改善箇所説明図

基準不適合の内容

改善の内容

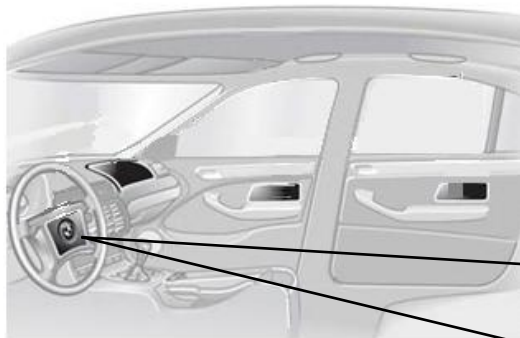
基準不適合発生箇所

運転席エアバッグ内部のインフレーター（膨張装置）

運転席側エアバッグのインフレーター（膨張装置）において、製造管理が不適切なため、インフレーターハウジングが設計の通りに製造されていないものがある。そのため、衝突時に当該インフレーターが破裂し、飛散した金属片で乗員が負傷するおそれがある。

全車両、運転席側エアバッグを良品に交換する。

識別：右フロントドア ロアヒンジ取り付けボルトの頭部に白ペイントを塗布する。
